<b>Destinataires :</b>	Correspondant Local de Matéiovigilance. ↳ Diffusion à réaliser pour information auprès : du Directeur de l'Etablissement de Santé, du Service Biomédical, de tous les utilisateurs.
<b>Dispositifs médicaux concernés :</b>	<b>Système d'assistance cœur-poumon CARDIOHELP (Ref.701048012)</b>
<b>Objet :</b>	Remplacement du support de rail latéral

**NOTIFICATION DE SÉCURITÉ URGENTE**

<b>SRN fabricant :</b>	DE-MF-000020091
<b>Référence FSCA :</b>	626803 CARDIOHELP - Remplacement du support de rail latéral
<b>Type FSCA :</b>	Nouveau
<b>Produits concernés :</b>	CARDIOHELP-i (référence 701048012) CARDIOHELP-i (référence 701072780, Variante américaine)
<b>Numéros de série concernés :</b>	Voir Annexe I
<b>Identifiant unique des dispositifs :</b>	04037691658384 04058863074863
<b>À l'attention des :</b>	Utilisateurs du CARDIOHELP-i

Figure 1 : Rail latéral CARDIOHELP - vue éclatée

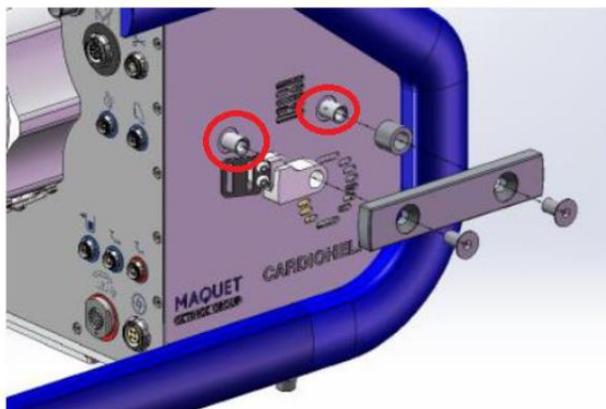
Maquet Cardiopulmonary GmbH (MCP) tient à vous informer par la présente du remplacement des supports de rail latéral du système CARDIOHELP en raison d'une fixation insuffisante.

Les rails latéraux sont situés sur les côtés du système CARDIOHELP. Ils sont fixés au boîtier du système CARDIOHELP à l'aide du support de rail prévu à cet effet (voir les repères rouges sur la Figure 1). Comme le montre la Figure 2, le support de rail latéral est constitué d'un boulon à écrou soudé sur une plaque.

- Remplacement des supports de rail latéral.

Figure 2 : schéma de support de rail latéral

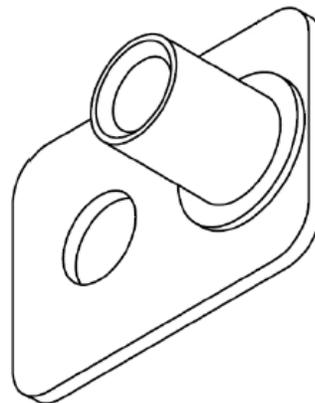
Il a été constaté que la fixation (soudure) utilisée par le fournisseur du boulon d'écrou à la plaque de rail latéral était insuffisante. La soudure défectueuse permet au boulon à écrou de se détacher de la plaque du rail latéral avec une légère force manuelle.
